IN.271.5.2024.1

Dotyczy: postępowania o udzielenie zamówienia publicznego nr IN.271.5.2024 na:  
**„Budowa remizy Ochotniczej Straży Pożarnej w miejscowości Rzeczyca Okrągła”**

**Odpowiedzi na pytania:****Pytanie 1.**

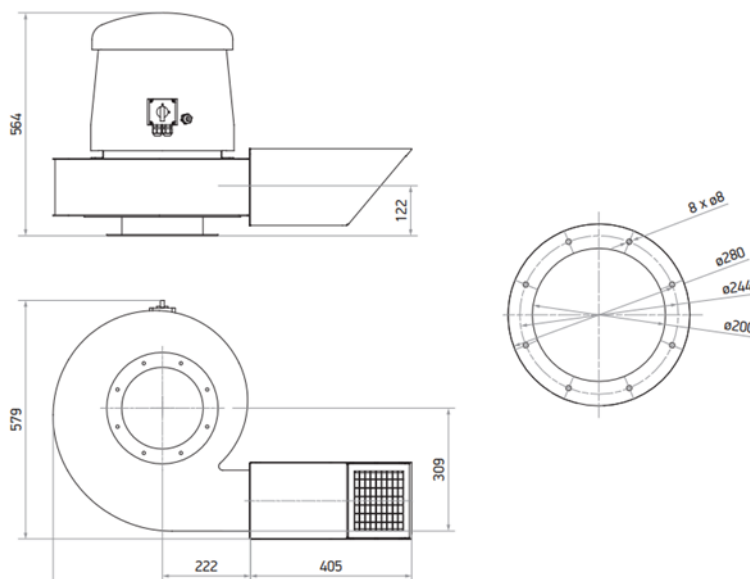
System odciągu spalin, nigdzie nie byłem w stanie znaleźć centralki systemu odciągania spalin czy można poprosić o jakąś specyfikację tego systemu?

***Poniżej zamieszcza się parametry wentylatora dachowego:***

Numer katalogowy	Prędkość obrotowa	Moc	Prąd znamionowy	Wydajność maks.	Ciśnienie całkowite	Poziom ciśnienia akust.*	Masa
	2910 obr./min	2,2 kW	4,6 A	2030 m <sup>3</sup> /h	2070 Pa	79 dB(A)	42,4 kg
